Projet de centrale photovoltaïque TENSOL REVEST (04230)

Mémoire en réponse à l'avis de la Mission Régionale d'Autorité Environnementale Provence-Alpes-Côte-d'Azur

Novembre 2022

Figure 1 : Carte : impact sur les fonctionnalités écologiques

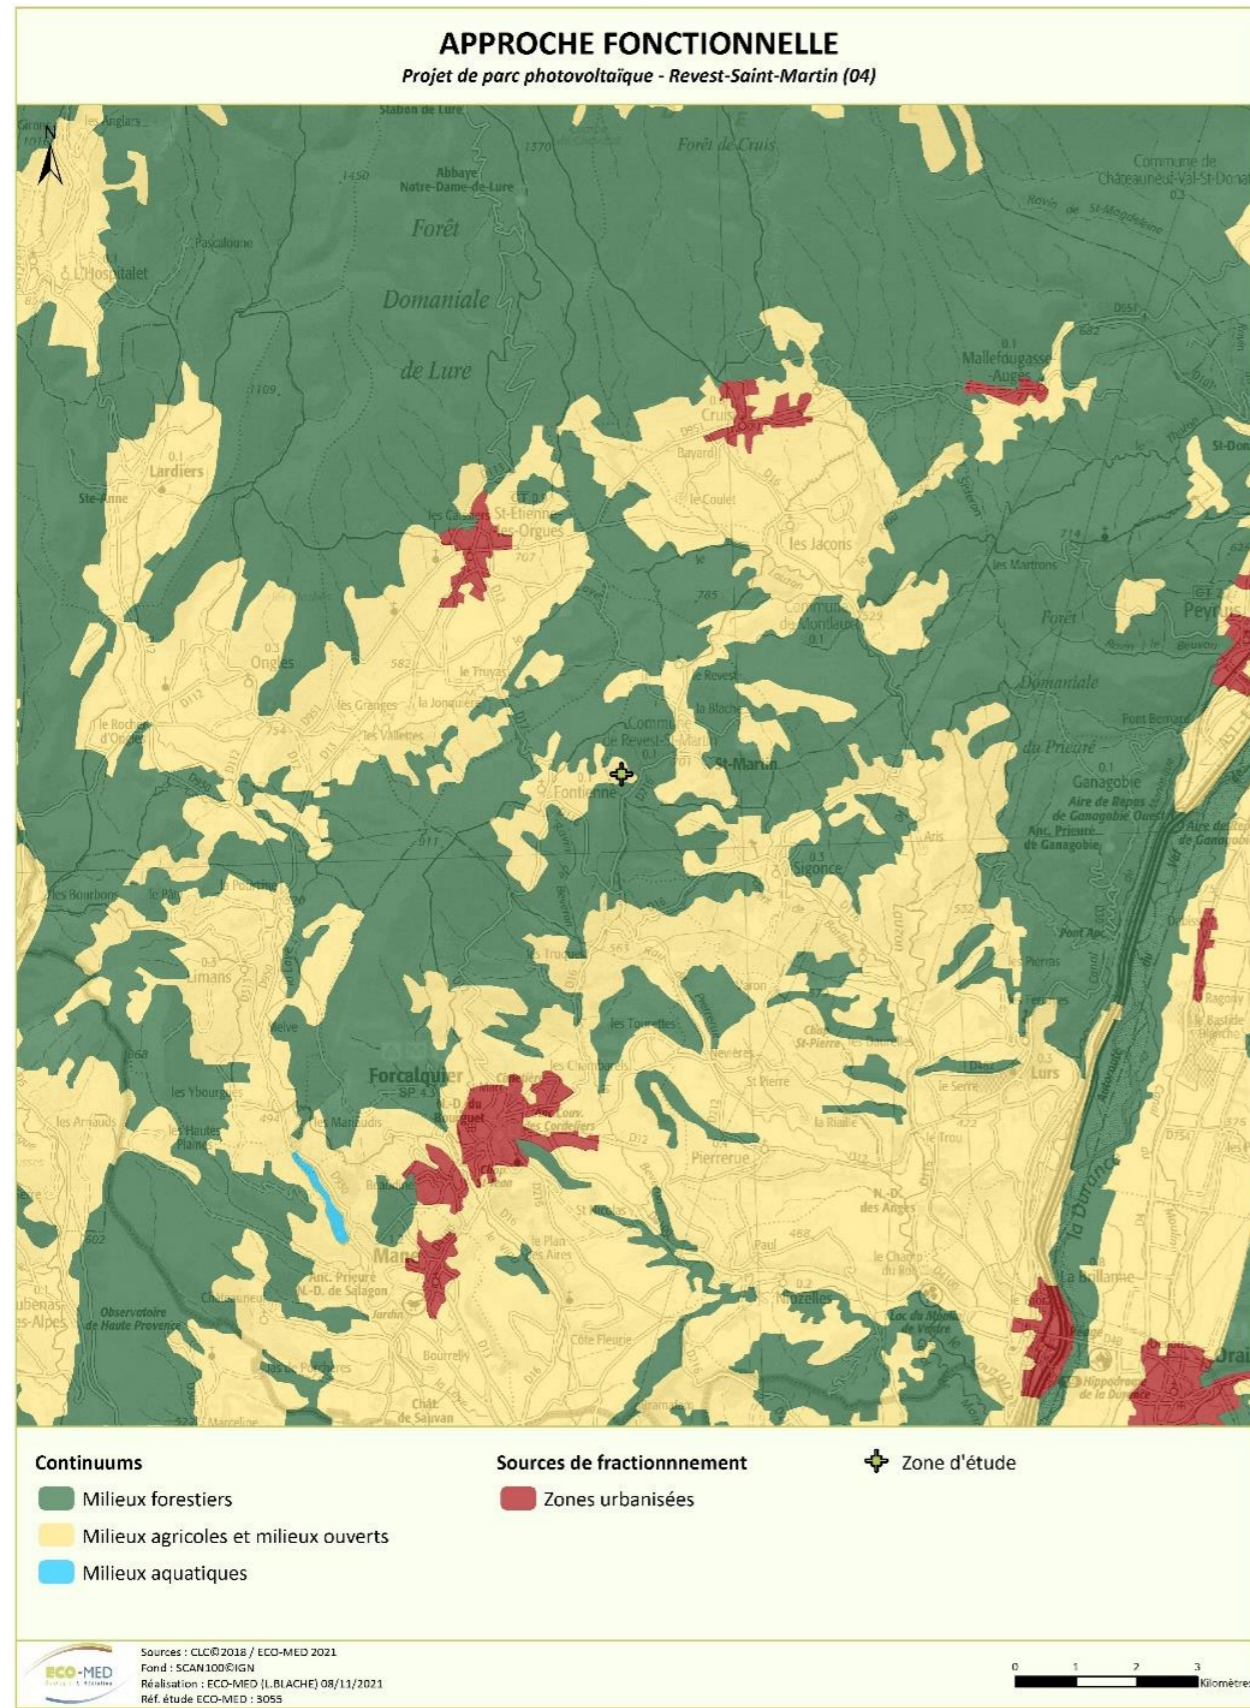
L'étude d'impact ne fournit pas de schéma des continuités écologiques sur l'emprise de l'aire d'étude, un tel schéma serait utile.

La MRAe recommande d'évaluer précisément l'ensemble des incidences de la réalisation du parc photovoltaïque sur le réseau de continuités écologiques de l'aire d'étude, et de proposer les mesures d'évitement et de réduction éventuellement nécessaires pour les différentes espèces.

Ainsi, les incidences du projet sur les fonctionnalités écologiques, et notamment les continuités, concernent principalement la perte d'habitats pour la faune et la flore liée aux milieux ouverts, semi-ouverts et forestiers, dont la disponibilité à l'échelle locale est très importante. Le projet se présentera donc comme un « îlot » assez isolé, qu'il constitue déjà en raison de l'activité d'extraction en cours, et non comme une barrière ou coupure de corridor.

Le tableau suivant illustre les impacts bruts du projet sur les fonctionnalités écologiques.

Figure 2 : Réseau NATURA 2000

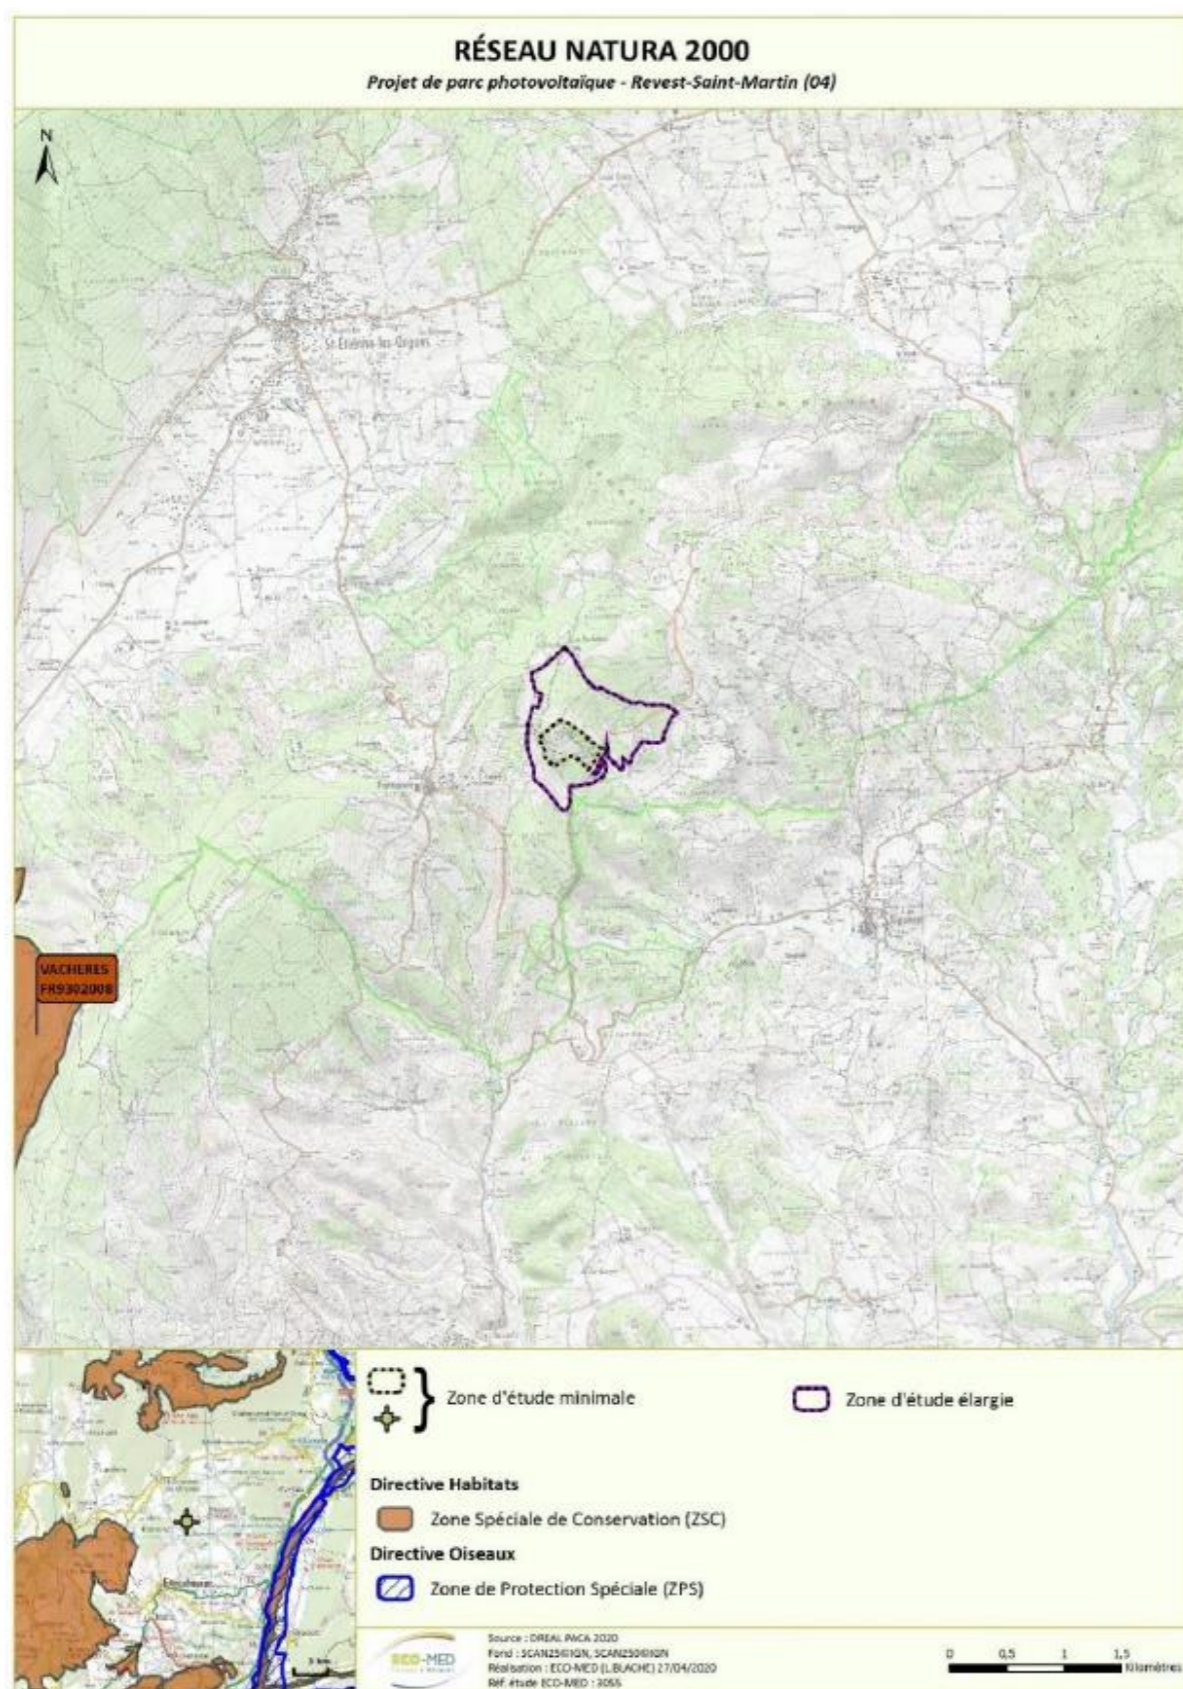
Les principaux éléments de l'étude d'incidences N2000 (jointe en annexe 3) ont vocation à être retranscrits sous forme d'une synthèse structurée dans un chapitre dédié du corps de l'étude d'impact.

Les éléments suivants sont ajoutés au dossier d'étude d'impact dans le Chapitre VIII « Evaluation d'incidences au regard des enjeux Natura 2000 » :

Figure 3 : Zones de visibilité théorique et localisation des prises de vue

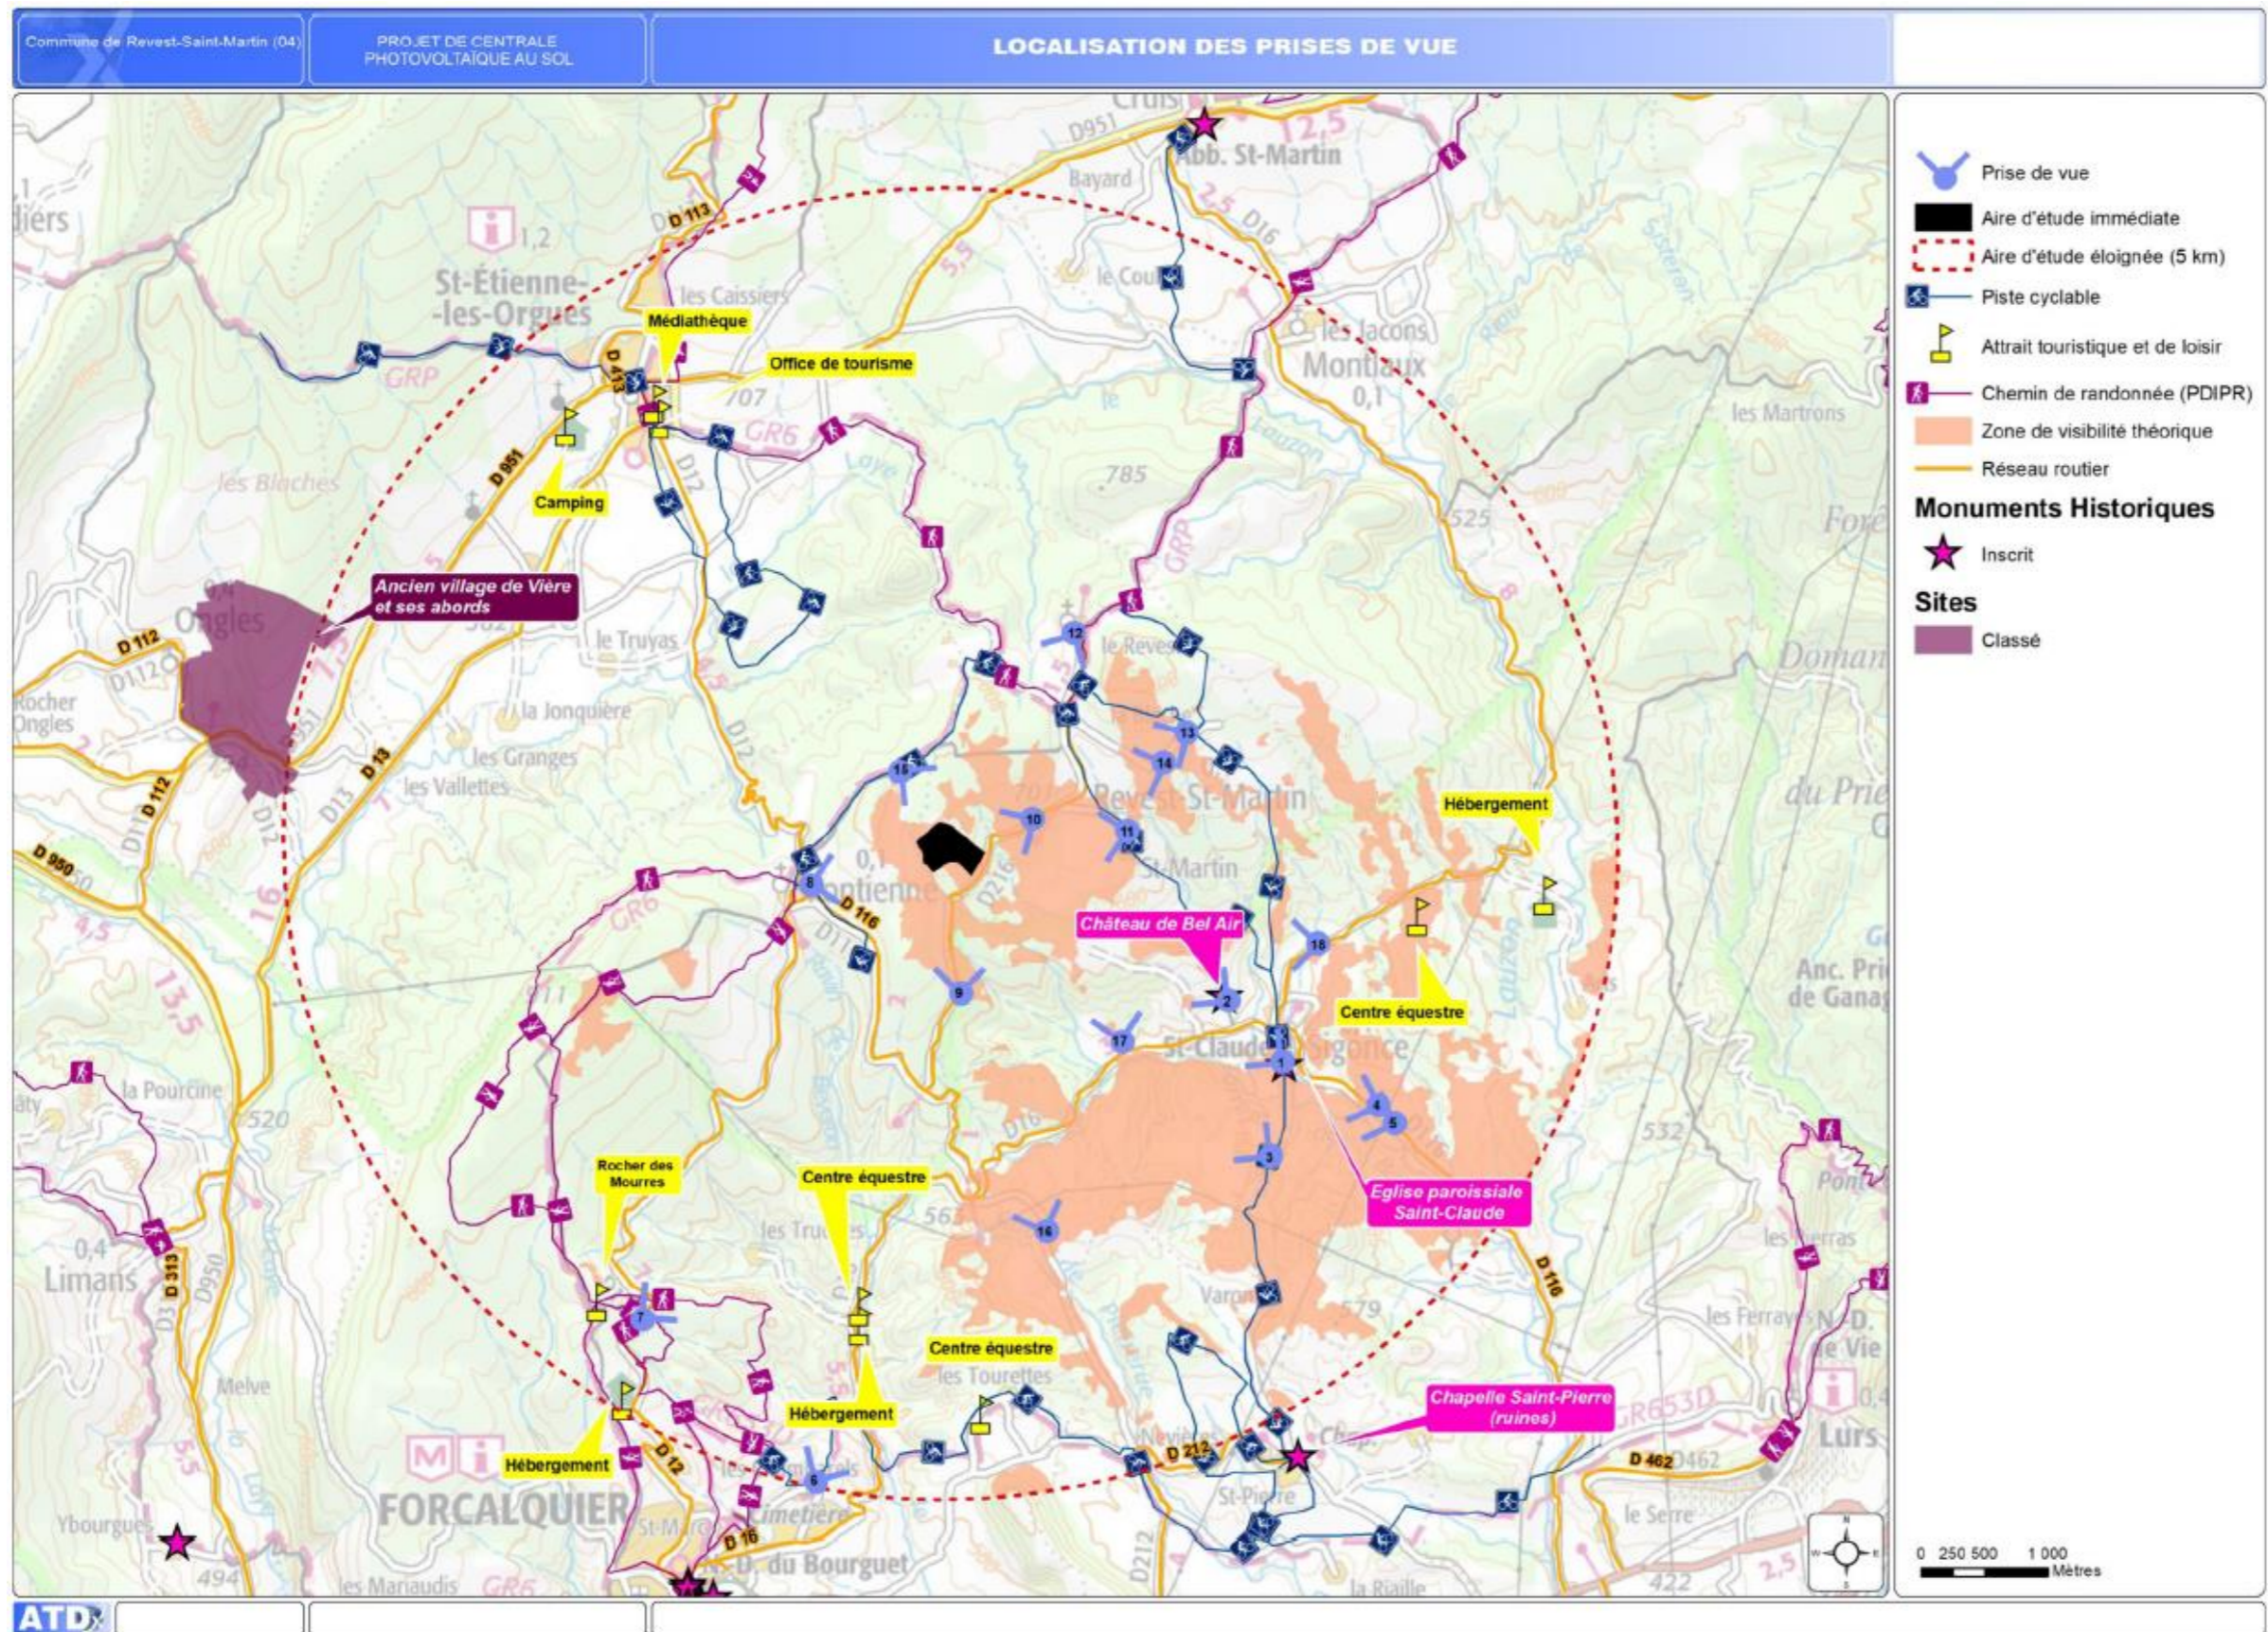
La MRAe recommande de préciser l'insertion paysagère du site aménagé à l'aide de simulations graphiques appropriées à l'ensemble des perceptions proches et lointaines.

La figure 3 correspond aux zones de visibilité théorique ainsi qu'à la localisation des prises de vue. On constate que les zones de visibilités théoriques sont présentes uniquement sur le quart Sud-Est de l'aire d'étude éloignée.
